**Европейская экономическая комиссия****Комитет по внутреннему транспорту****Всемирный форум для согласования правил  
в области транспортных средств****170-я сессия**

**Соглашение 1958 года – Рассмотрение проектов поправок  
к существующим правилам, представленных GRE****Предложение по поправкам серии 01 к  
Правилам № 86 (установка устройств освещения  
и световой сигнализации для сельскохозяйственных  
транспортных средств)****Представлено Рабочей группой по вопросам освещения  
и световой сигнализации\***

## Поправки серии 01 к Правилам № 86 (установка устройств освещения и световой сигнализации для сельскохозяйственных транспортных средств)

Образец В  
(См. пункт 4.5 настоящих Правил)

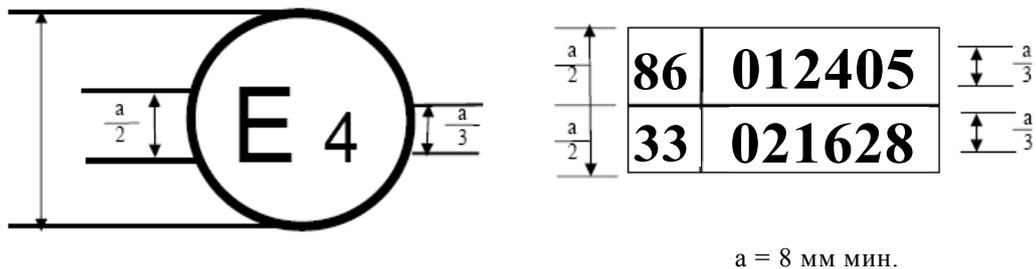
Приложение 5 изменить следующим образом:

Приведенный выше знак официального утверждения, проставленный на сельскохозяйственном или лесном транспортном средстве, указывает, что этот тип транспортного средства официально утвержден в Нидерландах (E 4) на основании правил № 86 и 33\*. Номера официального утверждения указывают, что к моменту выдачи соответствующих официальных утверждений в Правила № 86 были внесены поправки серии 01, а Правила № 33 уже включали поправки серии 02».

Рис. 1  
Базовая стандартная зона

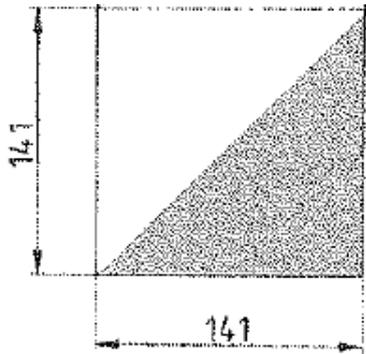
Включить новое приложение 6 следующего содержания:

1. Размеры, схема монтажа, число и минимальная отражающая поверхность
- 1.1 Сигнальные таблички и сигнальные наклейки должны иметь следующие размеры:
